交通政策審議会第60回港湾分科会資料

八戸港港湾計画書

— 一部変更 —

八戸港港湾管理者

八戸港港湾計画図（八太郎地区）

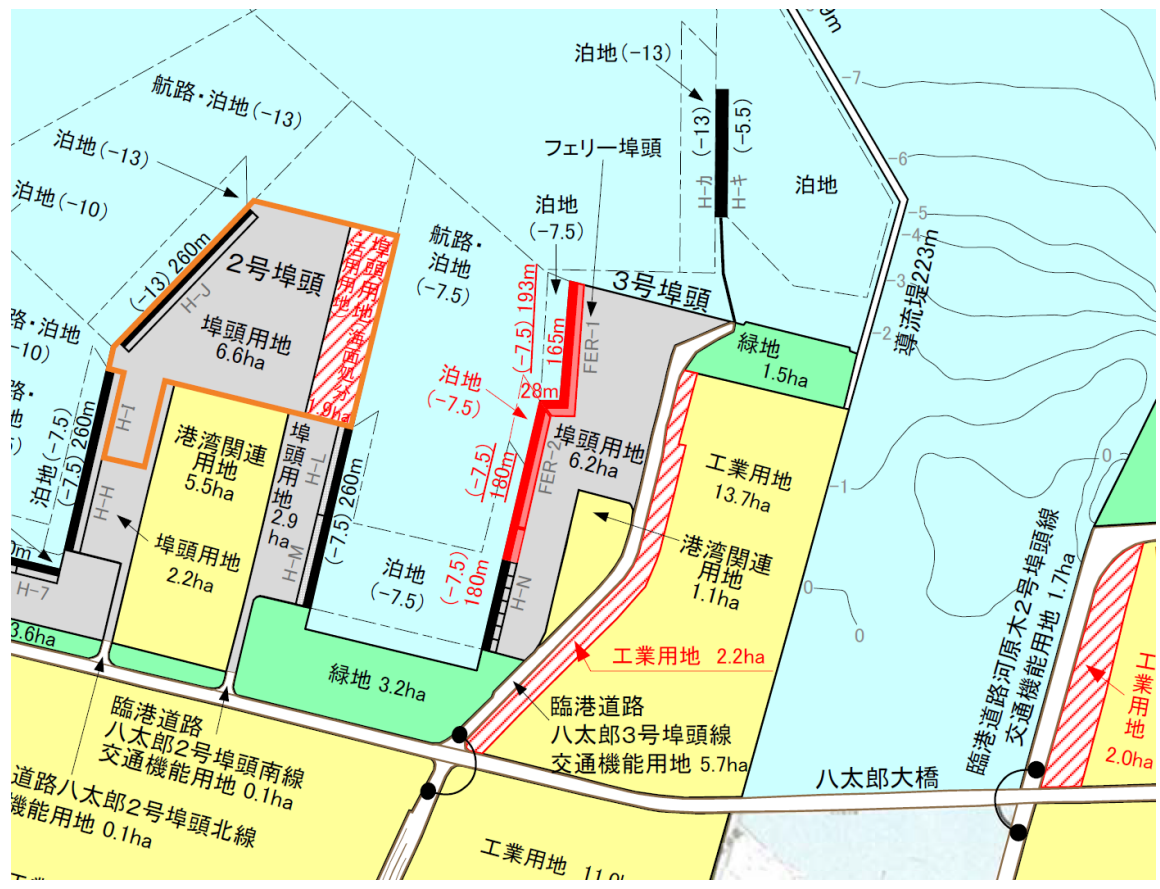
内貿フェリー輸送の利便性向上を図るため、八太郎地区において、フェリー埠頭計画を変更する。

また、フェリー埠頭計画の変更に伴い、公共埠頭計画、水域施設計画、大規模地震対策施設計画等を変更する。

水深7.5m 岸壁1バース 延長180m H-N
〔既設の変更計画〕
埠頭用地 2ha (荷さばき施設用地及び保管施設用地)
〔既設の変更計画〕

水深7.5m 岸壁1バース 延長193m
(うち、船首尾係船岸28m) (公共) FER-1
[既設]

水深7.5m 岸壁1バース 延長180m (公共) FER-2
[既設の変更計画]

埠頭用地 4ha (旅客施設用地3ha、
荷さばき施設用地及び保管施設用地1ha)
[既設の変更計画]

水深7.5m 面積17ha [既設の変更計画]

水深7.5m 面積18ha [既設の変更計画]
